监理工程师通知单

工程名称：山西省太原市小店区、尖草坪区、清徐县 40 万千瓦屋顶分布式光伏发电项目

编号：ZHJL-TZD-015

事由：关于工程质量、工序报验事宜

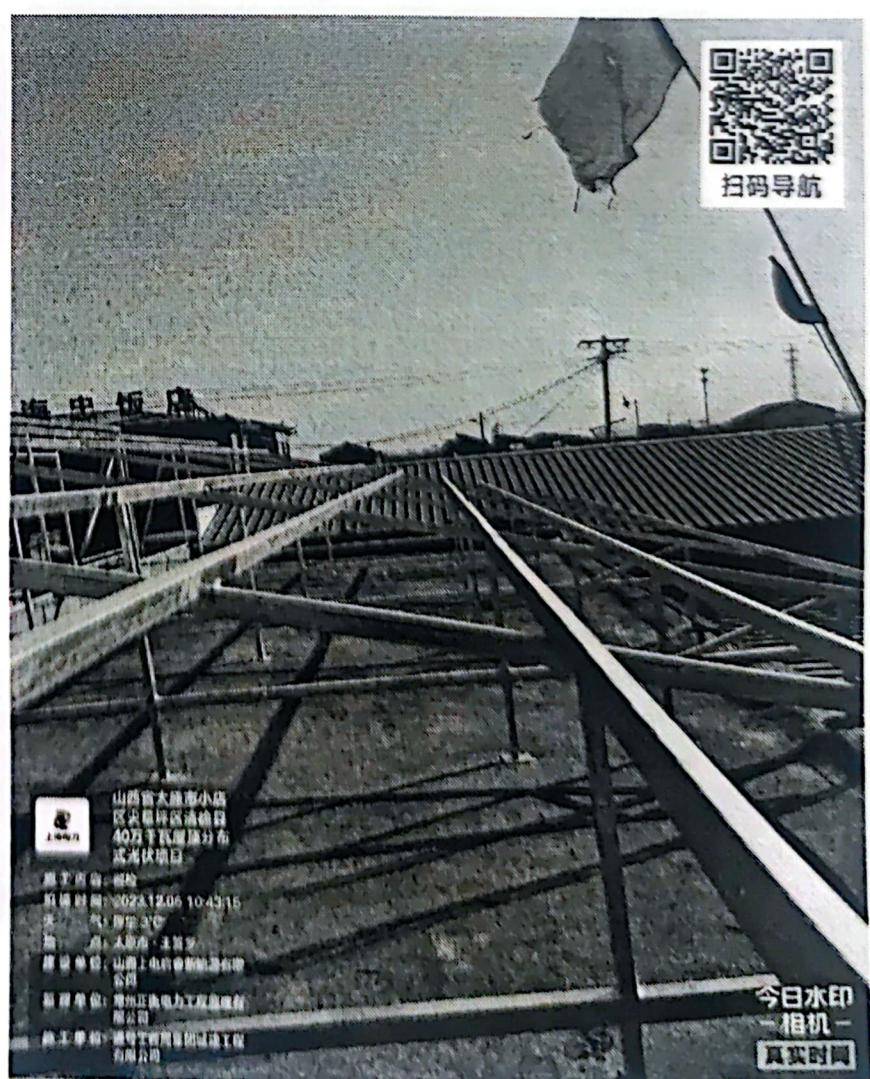
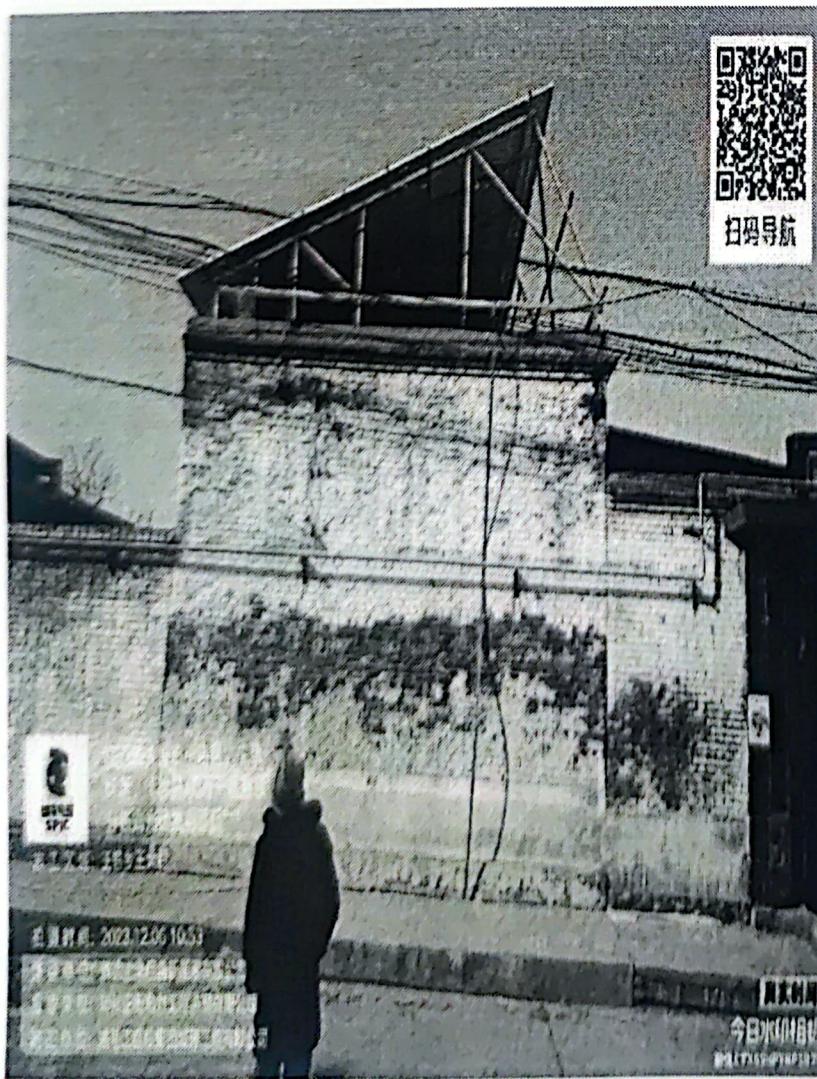
支架防腐、防锈长度不足，未刷底漆

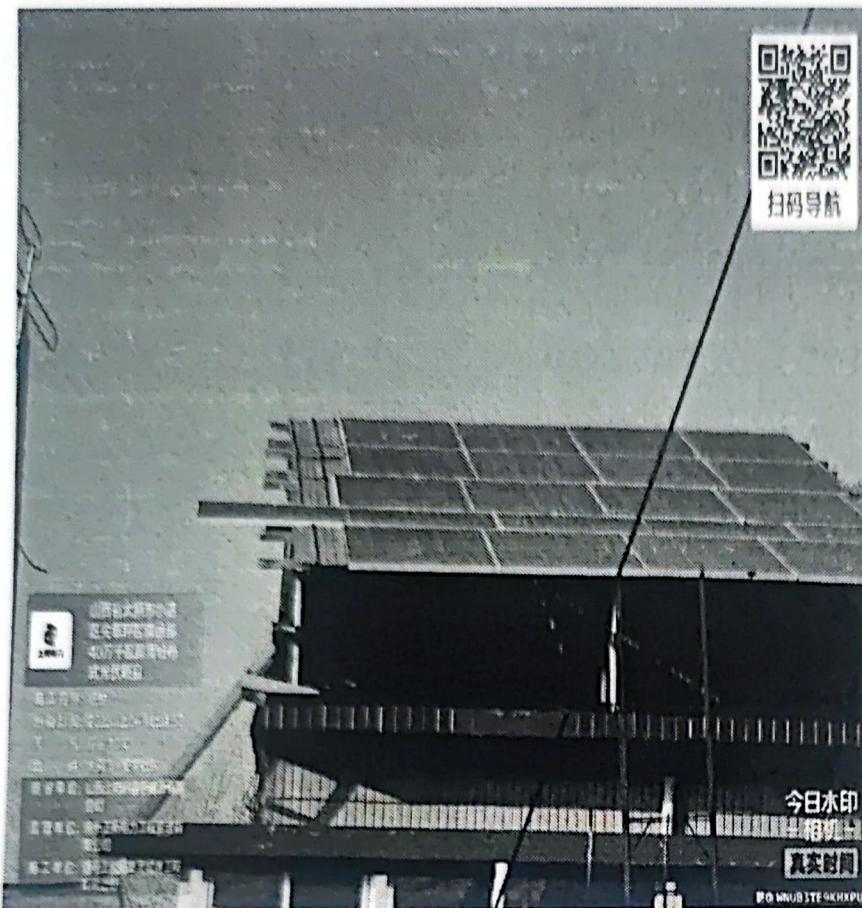
组件安装不符合图纸设计要求
